**Aan: Minister voor Medische Zorg**  
**Van: Comité bouwkundige aanpassingen IC-opscaling**  
**Datum: 9 februari 2021**

### Advies Comité bouwkundige aanpassingen IC-opscaling

#### COOCZ 20001 Reinier de Graaf Gasthuis

#### Bestaande ICU en voorgenomen uitbreiding

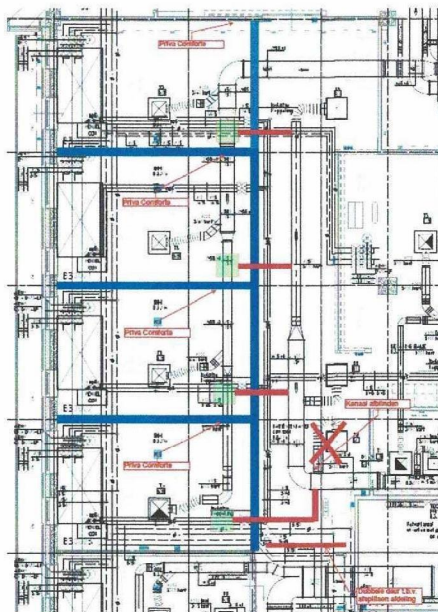
De huidige ICU beschikt over twee dialyse aansluitingen op de gesluisde kamers waar de Covid-patiënten worden behandeld. Het RdGG geeft aan dat 2 nieuwe dialyse aansluitingen in non-Covid IC-boxen noodzakelijk zijn om non-Covid patiënten te kunnen dialyseren tijdens een Covid-crisis.

- Aanleggen van twee dialyseplekken op de bestaande IC met voorzieningen voor mobiele dialyse apparatuur.

Met deze bouwkundige aanpassingen wordt de uitbreiding met 1 structureel IC-bed uit fase 1 en 1 vast koud IC-bed uit fase 2 gerealiseerd.

De uitbreiding van de IC-capaciteit met 1 structureel IC-bed en 1 vast koud IC-bed vindt plaats binnen de muren van de huidige ICU. Deze oplossing is logisch, functioneel en passend in de bouwkundige uitgangssituatie.
